**Modulo per la presentazione delle osservazioni per i piani/programmi/progetti sottoposti a procedimenti di valutazione ambientale di competenza statale**

**ID\_VIP 9674** Progetto di un impianto Agri-fotovoltaico denominato "Apricena Agricolo" della potenza di 88,53 MW, da realizzarsi nelle aree agricole della Solar Belt delle aree a destinazione industriale, artigianale, commerciale e cave in località "Podere Camilli - San Giovanni - Corrado" nel comune di Apricena (FG) e opere di connessione alla RTN nei comuni di Apricena (FG) e San Severo (FG).

Segue illustrazione che riporta (in giallo) l'interdistanza sopra evidenziata di 221 m fra i due progetti.

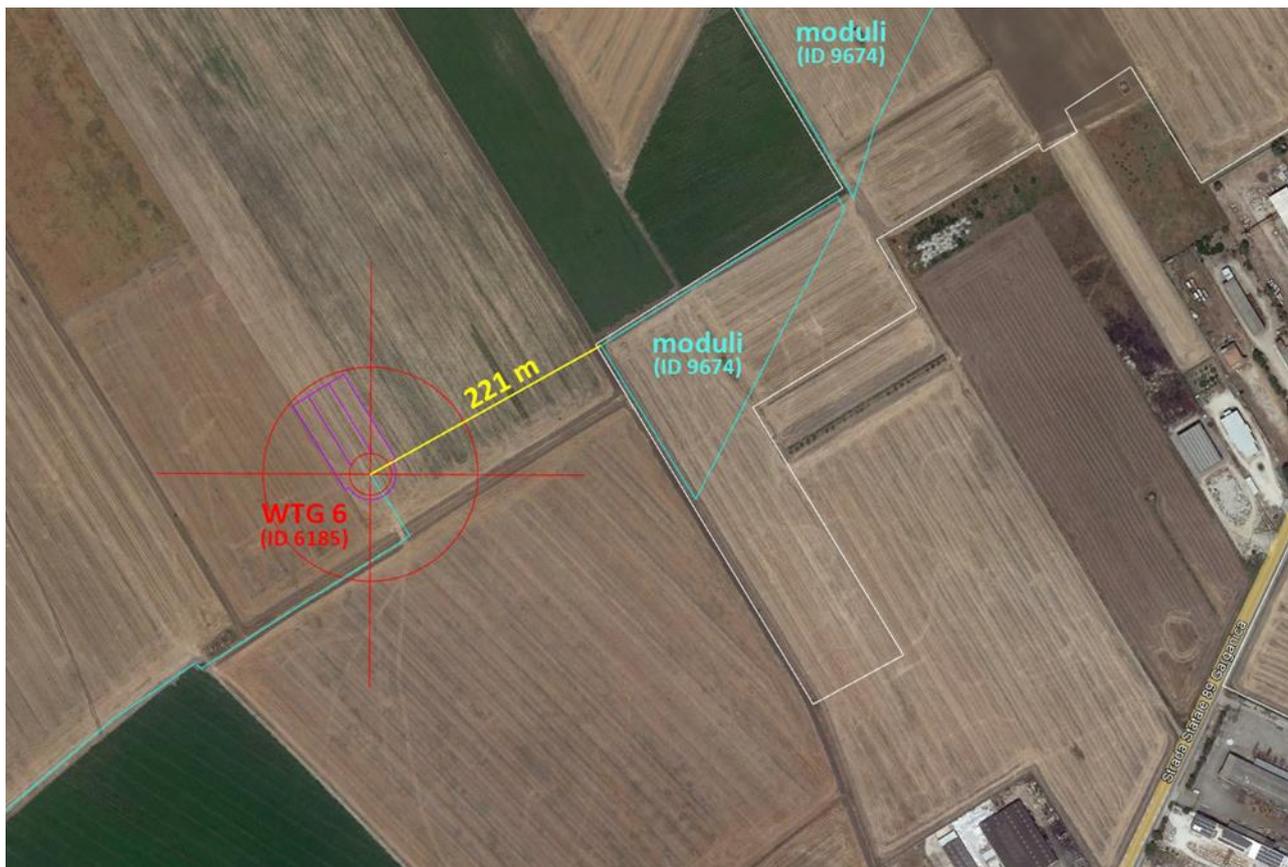
Il progetto agri-fotovoltaico "Apricena Agricolo" (ID VIP 9674), pur avendo considerato la presenza del progetto di parco eolico "Procina" (ID VIP 6185) nelle proprie analisi relative agli impatti cumulativi con gli altri impianti F.E.R, si posiziona a 221 m dall'aerogeneratore n. 6 del progetto "Procina".

Alla luce di codesta considerazione è evidente la precedenza cronologica del progetto di parco eolico ID VIP 6185 rispetto al progetto agri-fotovoltaico ID VIP 9674, pertanto, rimarcando che l'interdistanza fra i due progetti è di soli 221 m, si invita la società proponente il parco agri-fotovoltaico "Apricena Agricolo" a voler verificare la compatibilità della propria iniziativa rispetto al progetto cronologicamente antecedente ID VIP 6185 presentato dalla scrivente AIP 1 SRL, sottraendo dalla propria iniziativa gli eventuali elementi di incompatibilità.
